鳥 労 発 基 0305 第 6 号
平 成 30 年 3 月 5 日

移動式クレーン構造規格の改正について

移動式クレーン構造規格が改正されました

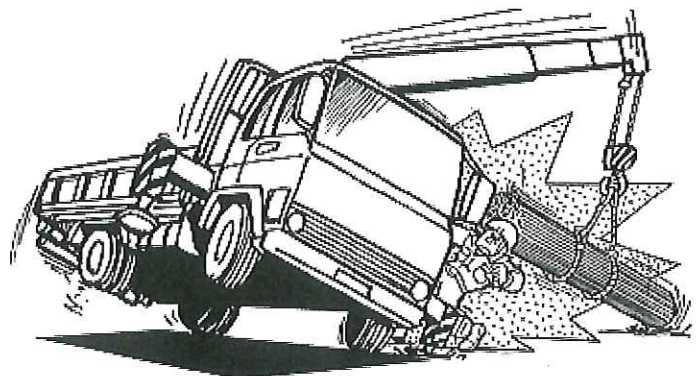
① つり上げ荷重3トン未満の移動式クレーン等について、荷重計以外の「過負荷を防止するための装置」を備えることが義務付けられます。（第27条）

対象：つり上げ荷重3トン未満、又はジブの傾斜角及び長さが一定である移動式クレーン

【改正前】荷重計は「過負荷を防止するための装置」として認められていました。

↓
【改正後】荷重計は「過負荷を防止するための装置」として認められなくなり、**定格荷重制限装置※1、定格荷重指示装置※2**などの装置を備えることが義務づけられます。
